正誤表

2021年目標　TAC建築士講座

級	一級
講　義	学科
科　目	構造
教　材	テキスト・問題集

日付	頁	誤	正
2/27	問題集 問223肢4解説 P486

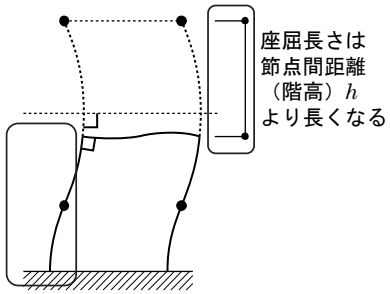
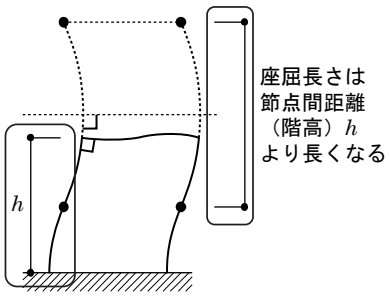
横移動が拘束されていない ラーメン架構の柱の座屈長さ

横移動が拘束されていない ラーメン架構の柱の座屈長さ
	問題集 問231肢3解説 P502
